REACTIE VRAGEN BOUWBEGELEIDINGS-COMMISSIE FVO | BOEK I

Voorontwerp Tweede Kamer | Vo.2 | Concept vervallen 4 maart 2021

(In)formele zitjes in Schepelhal

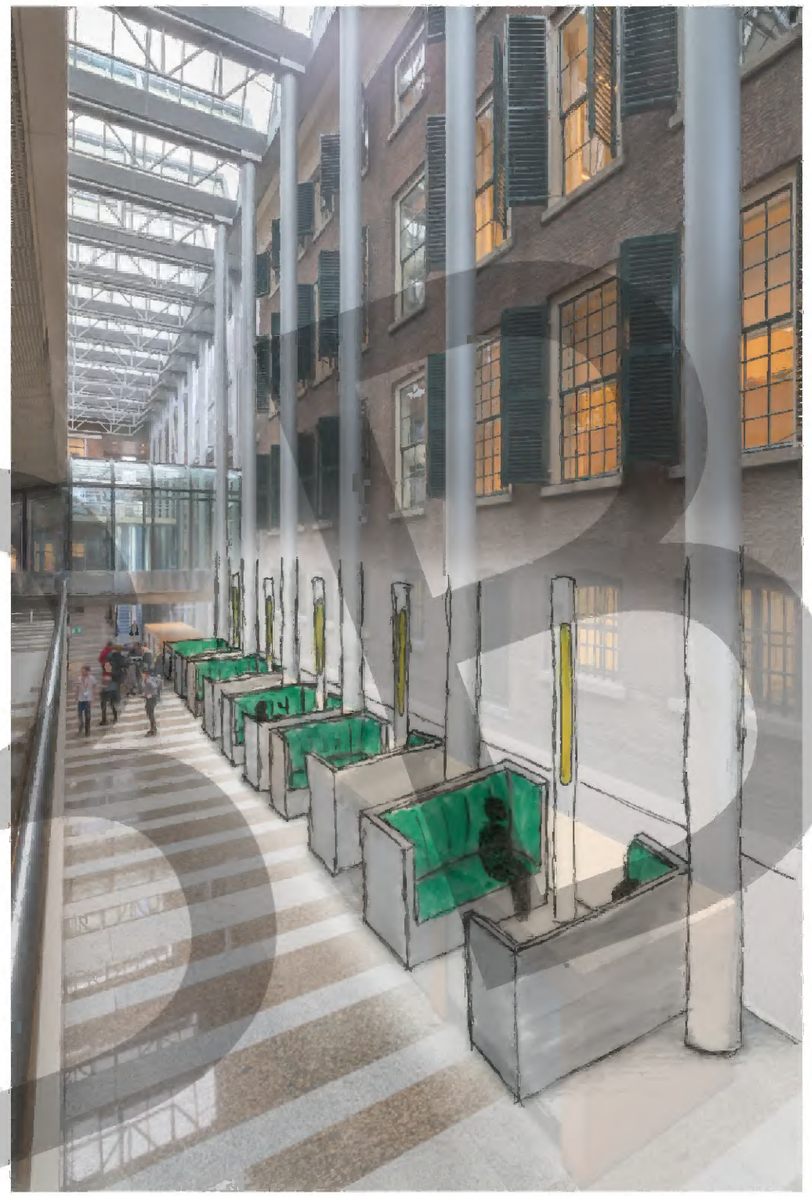
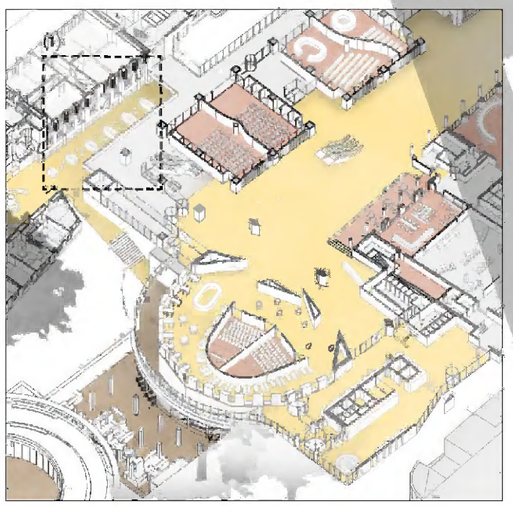
"De BBC benadrukt nogmaals haar wens om in de Statenpassage ook rustige zitplekjes te creëren voor informeel overleg met externen."

- **De Schepelhal (1)** is voorzien in een rustige, (in)formele lounge aan de zijde van de binnentuin tussen N en C.
- De vorm, kleur, materialisering en het privacy aspect van de zitjes zal nader uitgewerkt worden in de DO-fase.
- De voorgestelde zitplekjes worden meegenomen in het akoestische onderzoek van het Definitieve Ontwerp.

Statenlokaal met podium aan Statenpassage

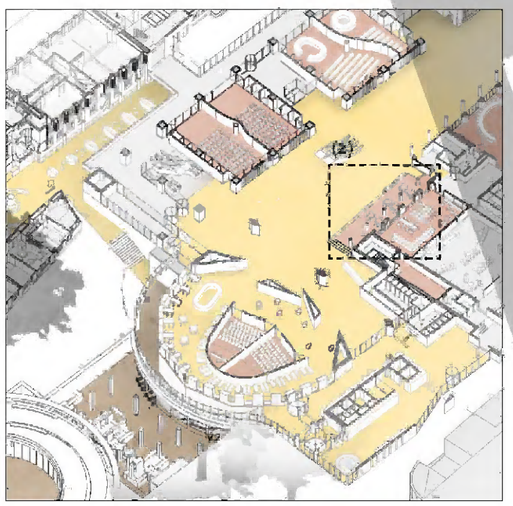
"De BBC benadrukt nogmaals haar wens om in de Statenpassage ook rustige zitplekjes te creëren voor informeel overleg met externen."

- **Inrichting restaurants (2)** wordt complexbreed aangepakt in werkgroepverband. Het podium van het Statenlokaal is voorzien van leestafels.
- In het nieuwe Statenlokaal komen informele zitjes, conform het huidige Statenlokaal. In de DO-fase zal onderzocht worden of er ook in de Statenpassage zelf nog aanvullende zitjes geplaatst kunnen worden die ook makkelijk te verplaatsen zijn bij evenementen, zoals op het podium voor het Statenlokaal en in de Statenpassage zelf, bijvoorbeeld voor gebouwdeel Justitie.

Ruimte onder de plenaire zaal

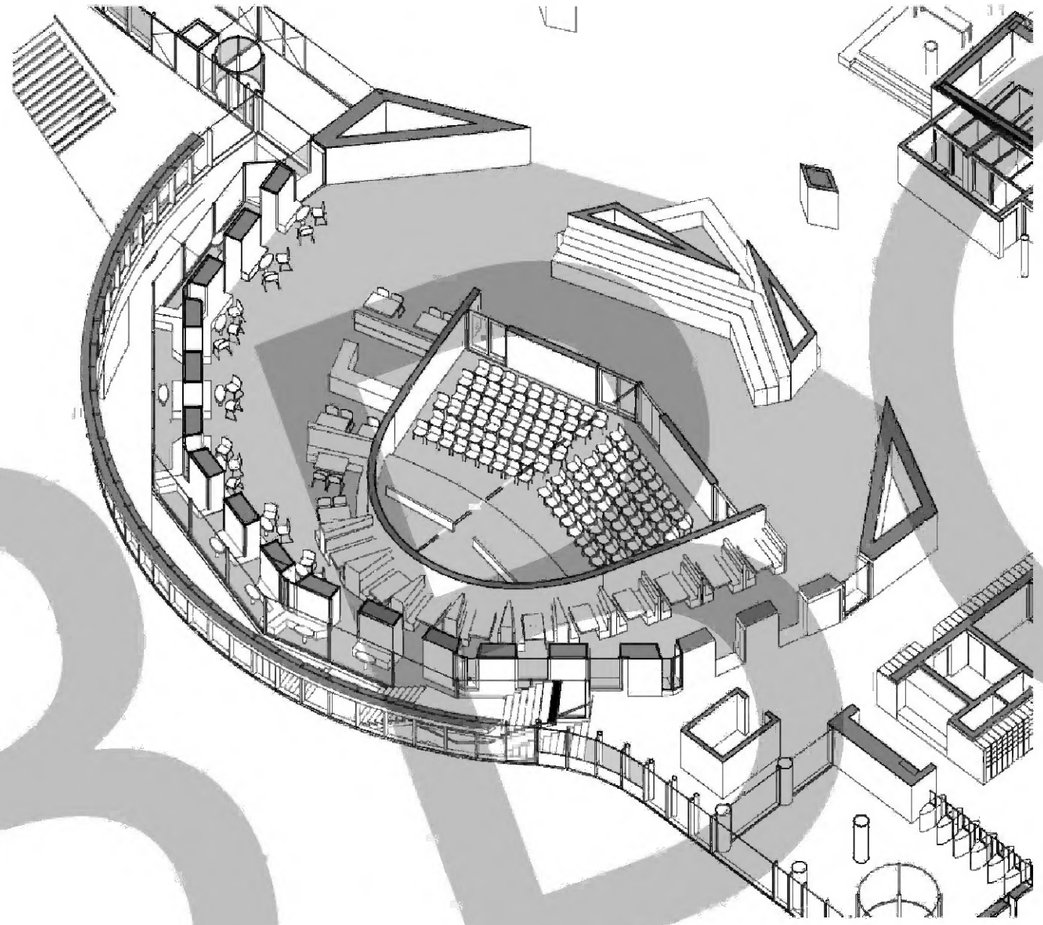
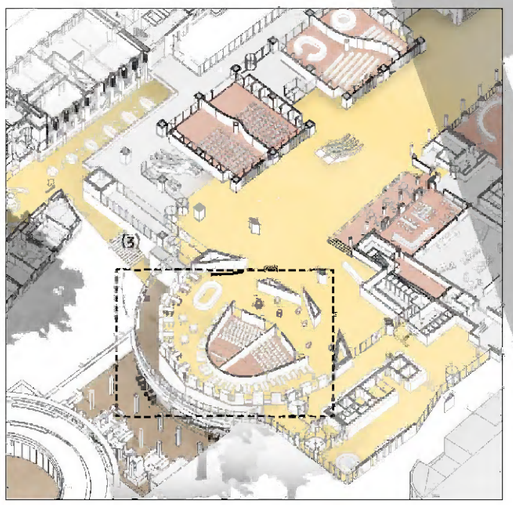
"De BBC benadrukt nogmaals haar wens om in de Statenpassage ook rustige zitplekjes te creëren voor informeel overleg met externen."

- **(In)formele plekjes (3)** worden onderzocht in de ruimte onder de plenaire zaal.

Pleinrestaurant: inrichting, capaciteit en bezoekersgroepen (1)

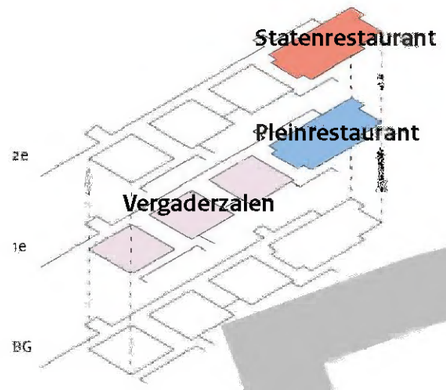
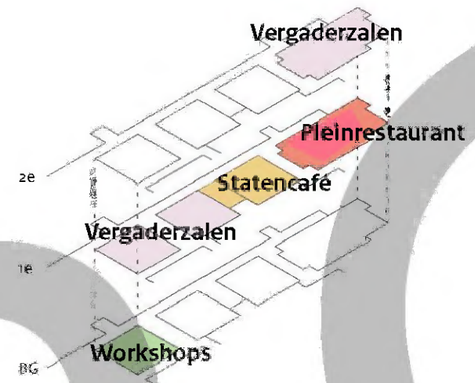
"Advies om voldoende zitplaatsen/ ***capaciteit*** *in het restaurant te behouden."*

"Advies bij de inrichting van het informele zitgedeelte een ***setting*** *te creëren met een zekere mate van* ***privacy,*** *zodat deze zitjes daadwerkelijk gebruikt kunnen worden voor het voeren van overleg."*

- In de werkgroep restaurants zijn voorstellen doorontwikkeld.
- De **vergadercapiteit wordt vergroot** door de restaurants te concentreren op de eerste verdieping. Hierbij blijft het bestaande **aantal zitplaatsen behouden**.

Pleinrestaurant: inrichting, capaciteit en bezoekersgroepen (2)

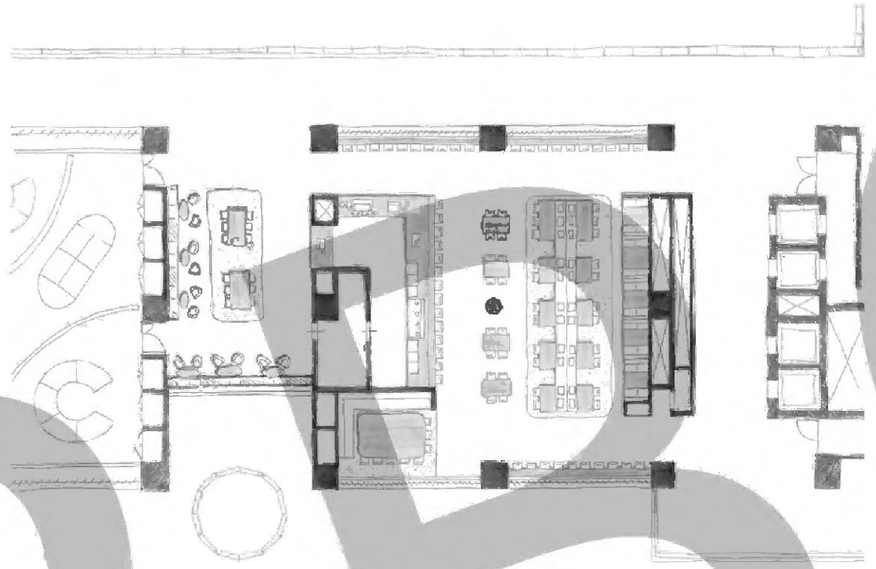
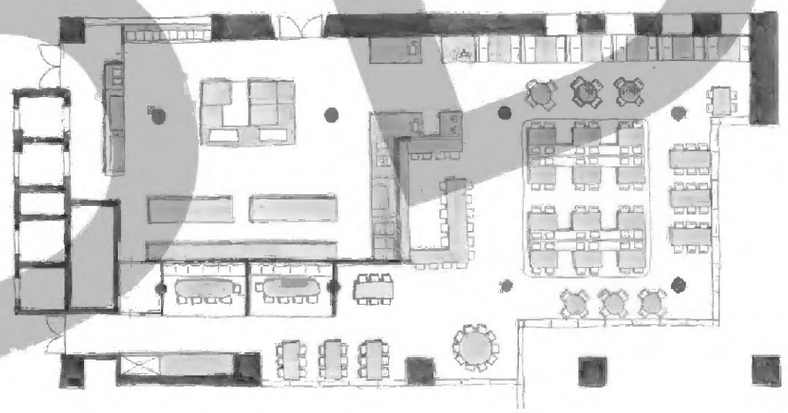
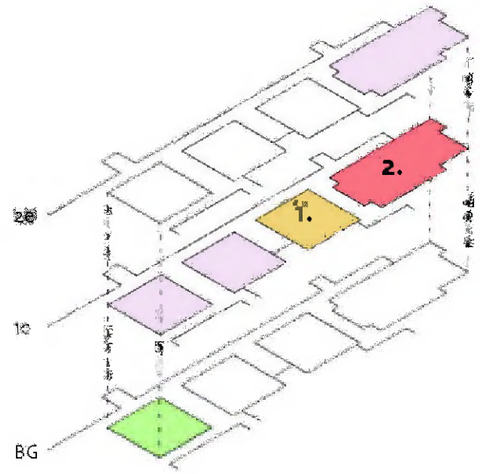
"Advies om voldoende zitplaatsen/ ***capaciteit*** *in het restaurant te behouden."*

"Advies bij de inrichting van het informele zitgedeelte een ***setting*** *te creëren met een zekere mate van* ***privacy,*** *zodat deze zitjes daadwerkelijk gebruikt kunnen worden voor het voeren van overleg."*

- Pleinrestaurant voor **diner en lunch**, met uitloop naar Statencafé.
- **Informele setting buiten lunchuren.**
- **Koffiehoek** nabij vergaderzalen.
- Variatie in zitgelegenheden passend in **ruimtelijke structuur.**
- Zitgelegenheden deels met hoge mate van **privacy.**

Ontvangst bezoekersgroepen: afstemming ProDemos

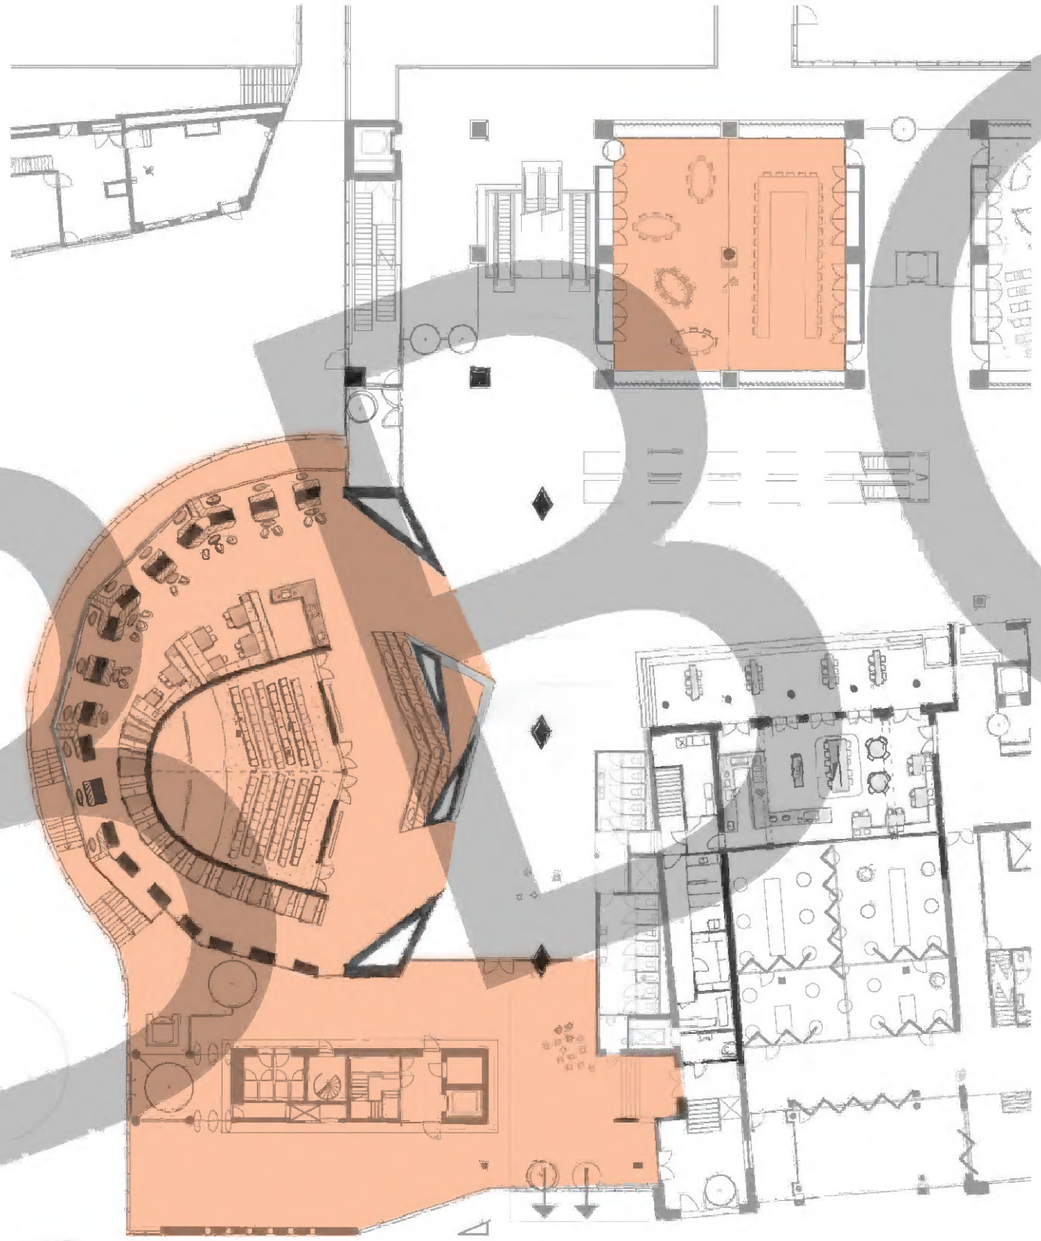
"Een BBC-lid vraagt of er afstemming met ProDemos heeft plaatsgevonden over de voorgestelde multifunctionele ruimte. De architect geeft aan dat dit gesprek gepland wordt."

- Ten aanzien van de semi-publieke programmaruimtes aan de **Statenpassage** volgt in het DO een inhoudelijke slag in de diverse uitwerkingen.
- Hierin wordt de groei van **300.000 naar 500.000** bezoekers gefaciliteerd.
- In de DO-fase zal ProDemos in de uitwerking betrokken worden.
- De ruimte onder de plenaire zaal wordt in het VO ingezet voor filmzalen, informatie en (in)formele zitplekken voor groepen.
- Alle voorziene functies zijn (semi-) publiek en vallen dan ook in de bijbehorende beveiligingszone.

Ontvangst bezoekersgroepen

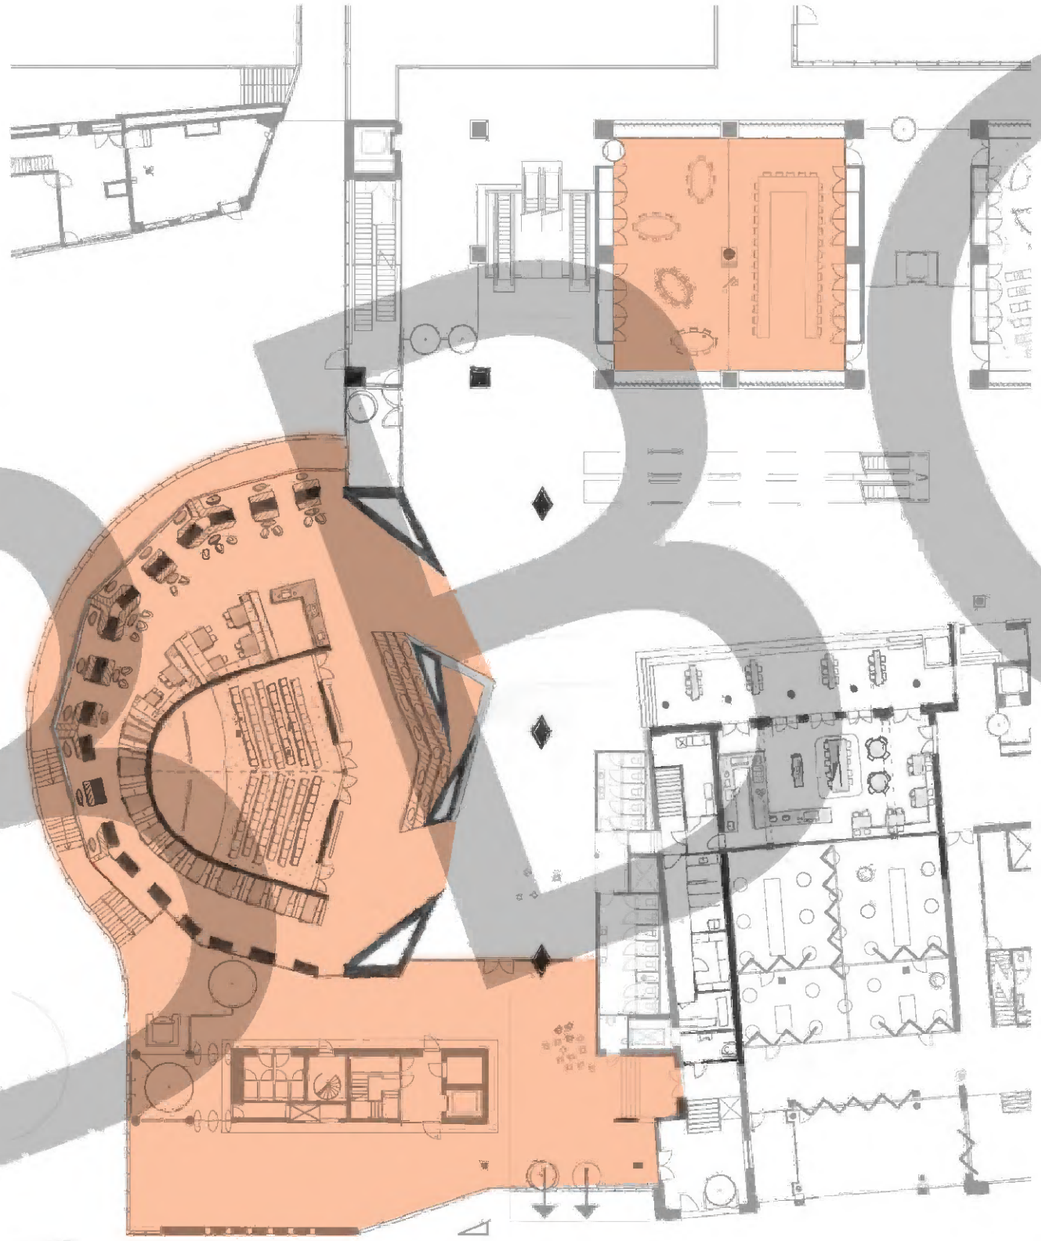
"Advies om ook de mogelijkheid te behouden om ***bezoekersgroepen*** *op een gastvrije manier in het beveiligde gebied te kunnen ontvangen voor bijvoorbeeld lunch of koffie, waarbij voldaan wordt aan de eisen die Restaurantbedrijf en Beveiligingsienst stellen ten aanzien van reservering en begeleiding en conform de Wet Markt en Overheid."*

- Groepen bezoekers van fracties kunnen begeleid lunchen op de 2e verdieping aan pleinzijde (betaald en begeleid door de fractie zelf, want in beveiligd gebied) of opgevangen worden in de ruime nieuwe publieke voorzieningen in de Statenpassage (betaald door de fractie of door bezoekers zelf, hier hoeven groepen bezoekers niet extra begeleid te worden want al in publiek gebied).
- In de Statenpassage worden voorzieningen getroffen om ook grotere groepen bezoekers op te vangen en van eten en drinken te voorzien.

Publieksentree: Sanitaire voorzieningen

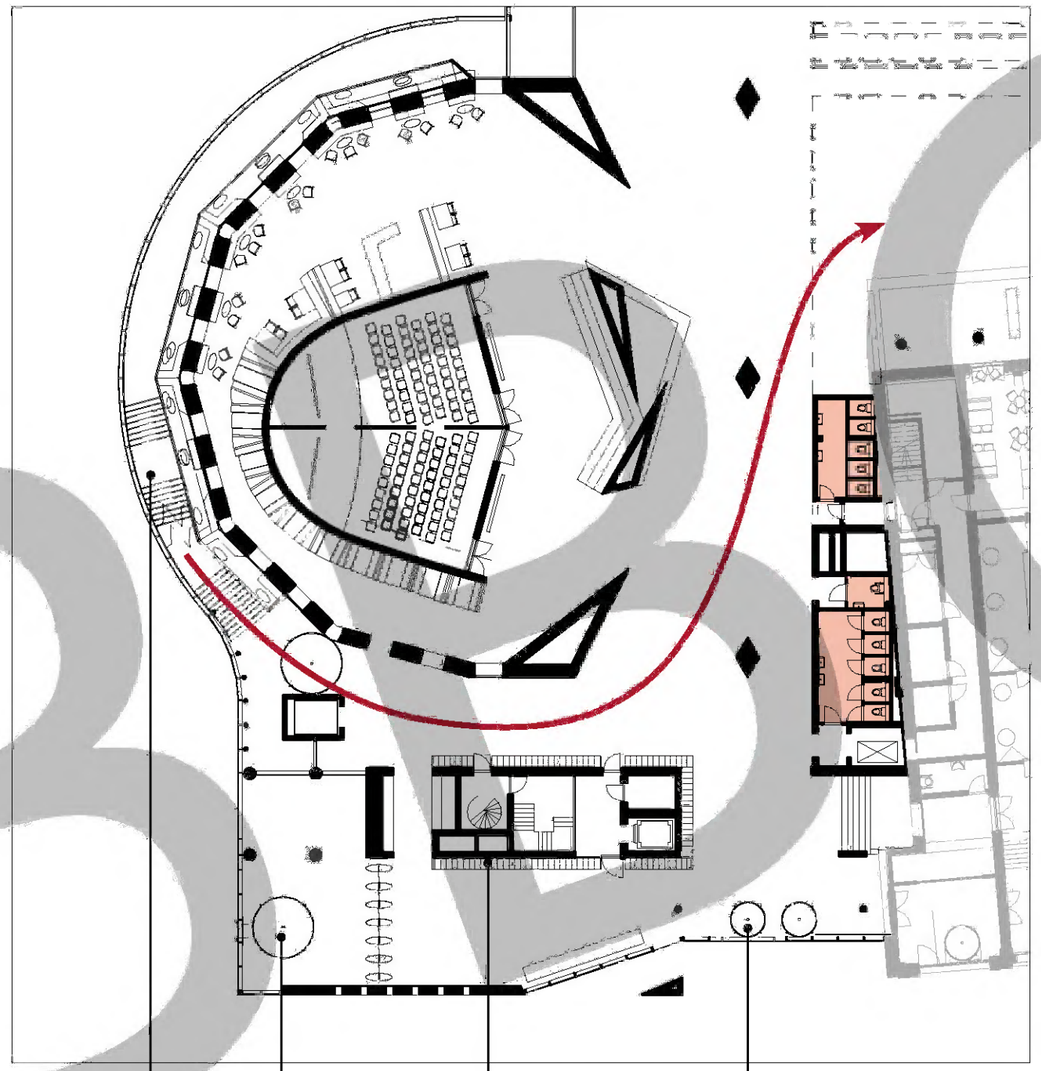
"Wenst de BBC een advies/opmerking over een toilet voor de scanpoortjes?"

- 10.1.b Wob [redacted]
- **Bovenaan trap** bij publieks-entree wordt een **ruime toiletgroep** voorzien.
- In de DO-fase worden de mogelijkheden voor een speciaal Miva-toilet verkend.

Ledenrestaurant: Sanitaire voorzieningen

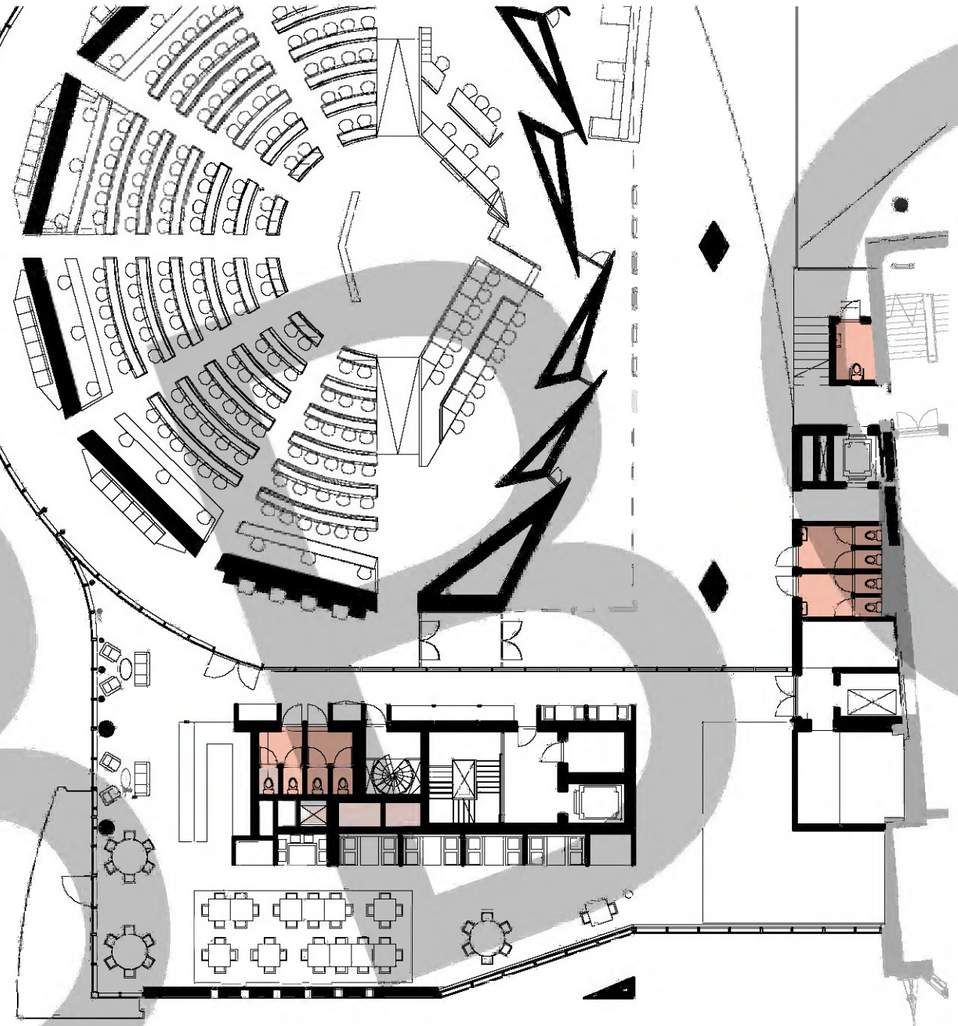
"Een BBC-lid merkt op dat het sanitair en het restaurantgedeelte goed van elkaar gescheiden moeten zijn."

- Ten opzichte van het FVO wordt de sanitaire groep naast de plenaire zaal **uitgebreid**.
- Er zijn **gescheiden toiletten** voor de gebruikers van het Ledenrestaurant (2x dames, 2x heren).
- Buiten het Ledenrestaurant gelegen, bereikbaar vanaf de ruimte voor de plenaire zaal, liggen **extra toiletten** (2x dames, 2x heren en 1x Miva).

Expeditie: stank en geluid

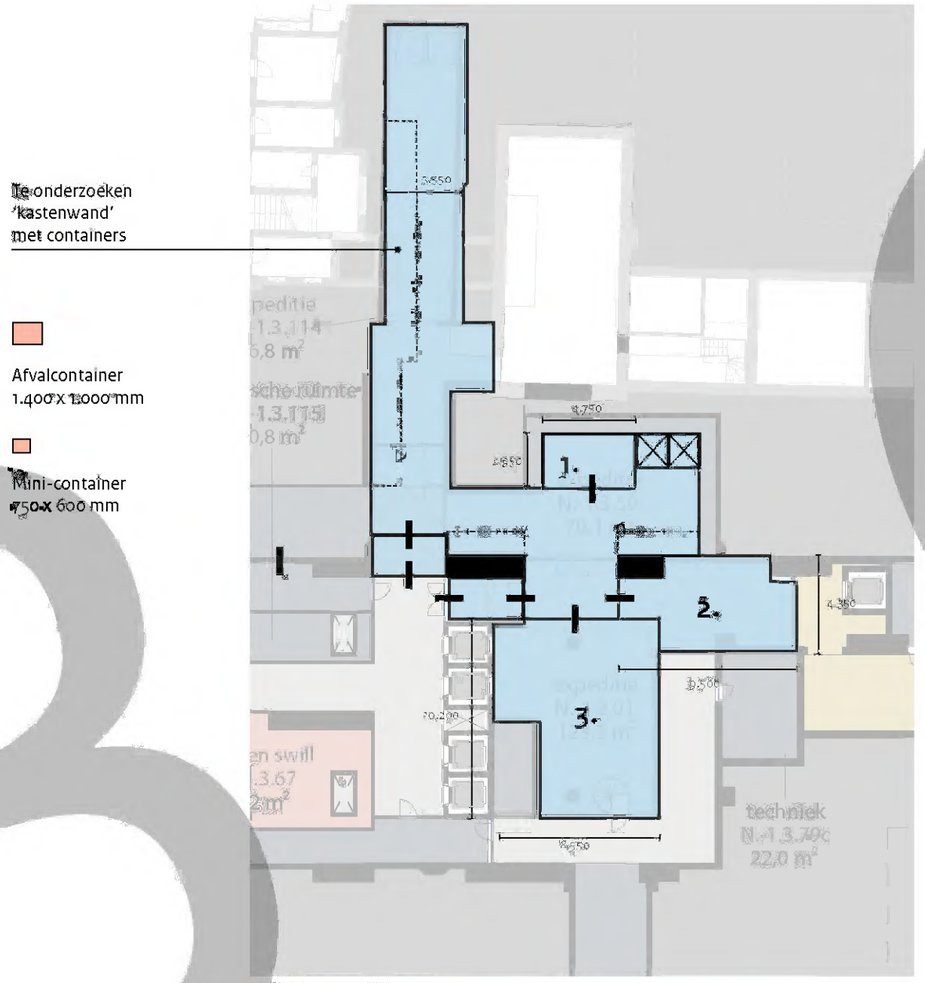
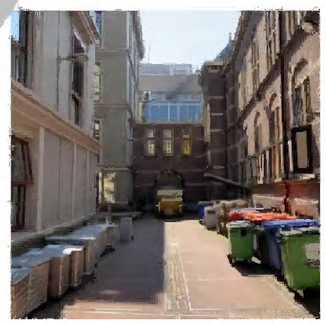
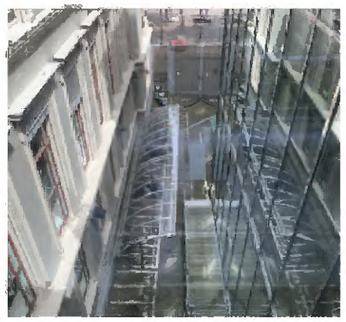
"Advies om zo veel mogelijk maat-regelen te treffen om stank- en geluids-overlast in de omringende gebouwen te voorkomen."

- **Ondergrondse opslag** voor o.a. containers om stankoverlast op het terrein te voorkomen.
- In de uitwerking in de DO-fase wordt er een installatietechnische voorziening getroffen om deze overlast te voorkomen.
- **Flexibel spreiden** per expeditiestroom om overlast te beperken, ook in relatie tot evenementen of drukte bovengronds.
- Toepassen van **venstertijden** om aan- en afvoer zoveel mogelijk vóór 09.00u plaats te laten vinden om stank- en geluidsoverlast te voorkomen.
- **Inrichting buitenruimte** in samenwerking met landschapsarchitect en stad.
- In de DO-fase wordt een expert op het gebied van logistiek en duurzaamheid betrokken.
